Sveučilište u Zagrebu
Sveučilišni računski centar

Klasa: 406-01/19-702/086
Ur.broj: 3801-7-702-01-20-52
Zagreb, 28. travnja 2020.

Temeljem članaka 200. i 202. Zakona o javnoj nabavi (Narodne novine br. 120/16, dalje u tekstu: ZJN 2016), u vezi s točkom 1. Dokumentacije o nabavi u otvorenom postupku javne nabave Radovi na uređenju i opremanju svih sjedišta u sklopu projekta HR-ZOO, evidencijski broj: E-VV: 7-01/2020-IM, Naručitelj Sveučilišni računski centar, Josipa Marohnića 5, 10 000 Zagreb, ovime objavljuje

XII. POJAŠNENJE DOKUMENTACIJE O NABAVI

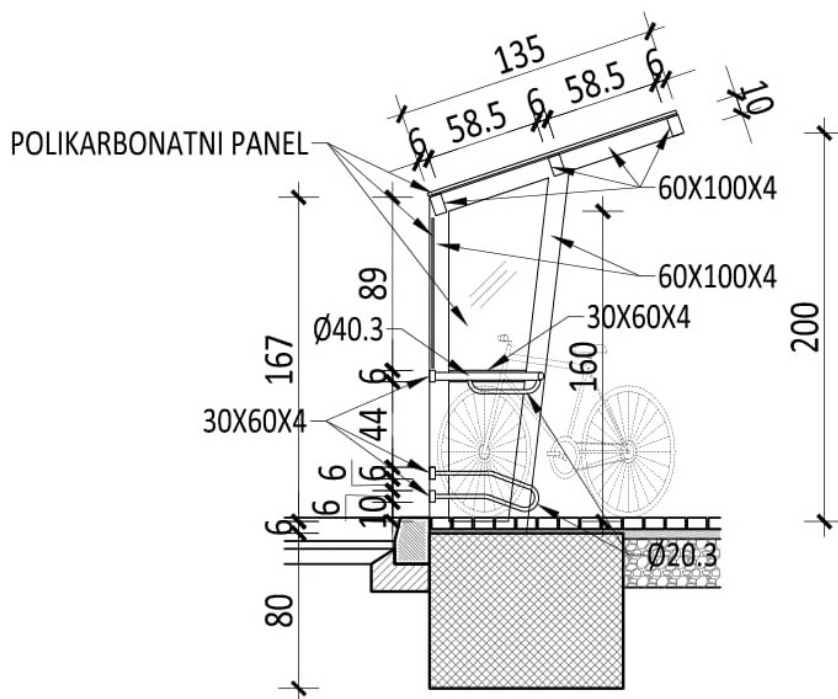
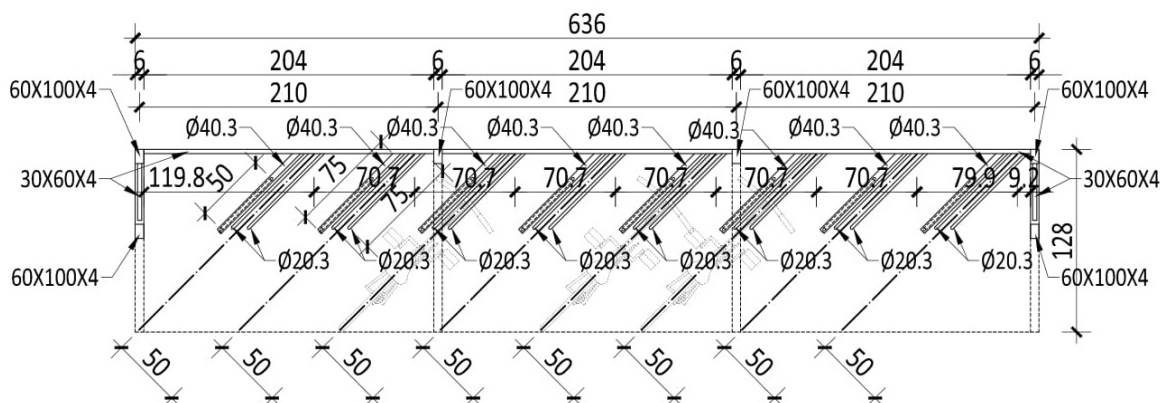
A.13. BRAVARSKI RADOVI				
A.13.30.	Nadstrešnica sa držačem za bicikle			
	Izrada i montaža bravarske konstrukcija nadstrešnice sa držačem za bicikle. Konstrukcija nadstrešnice se izvodi iz pravokutnih cijevi 60x100x4 mm. Držač bicikla u razini kotača izveden je od savinutih okruglih cijevi \varnothing 20.2 mm koje su zavarene na cijevi koje povezuju stupove osnovne konstrukcije - pravokutne cijevi 60x30x4 mm. U razini rame bicikla postavlja se držač za vezanje bicikla izrađen od okrugle cijevi \varnothing 40.3 mm. Stupovi nadstrešnice se postavljaju na betonske temelje (obračunate u betonskim radovima). Izrada u potpunosti prema bravarskoj šemi BS18 - vidjeti šemu. Polja gornja polja nadstrešnice i pokrov izvesti od dvostrukih polikarbonatnih panela. Svi čelični dijelovi zaštićeni vrućim cinčanjem. Obračun po komadu.			
	st BS 18	kom	1,00	0,00

Radi što kvalitetnijeg nuđenja predmeta nabave, molimo Vas shemu nadstrešnice sa držačem za bicikle u digitalnom obliku; obzirom da se shema bravarije BS18 (iz stavke troškovnika) ne odnosi na predmetnu nadstrešnicu za bicikle.

Tražena shema bravarije za predmetnu nadstrešnicu sa držačem za bicikle prikazana je u nastavku:

NAZIV	NADSTREŠNICA SA DRŽAČEM ZA BICIKLE		
MJESTO UGRADBE	UZ JUŽNI ULAZ		
NAČIN UGRADBE	SUHA MONTAŽA	VELIČINA	636 X 135 X 200 CM
MATERIJAL	<ul style="list-style-type: none"> - GLAVNI NOSAČI PRVOKUTNE CIJEVI 60x100X4mm / SPOJNE CIJEVI – NOSAČI POLIKARBON STAKLA 60X30X4mm - DRŽAČ KOTAČA BIKIKLA Ø20.2mm / PREČKA ZA VEZANJE Ø40.3 mm I Ø20.2mm - POKROV I ISPUNA GORNJEG POLJA – DVOSTRUKI POLIKARBONATNI PANELI - SAV PRIČVRSNSI I SPOJNI MATERIJAL 		
POVRŠINSKA OBRADA	- VRUĆE POCINČANO		
OKOV ZAŠTITA	-		
UČVRŠĆENJE: NA ZIDANI ZID I AB GREDU I PLOČU GALERIJE	KOMADA	1

Naručitelj napominje da će se mjere kontrolirati u naravi, a nadstrešnicu će biti potrebno izraditi prema radioničkim nacrtima ovjerenim od projektanta.
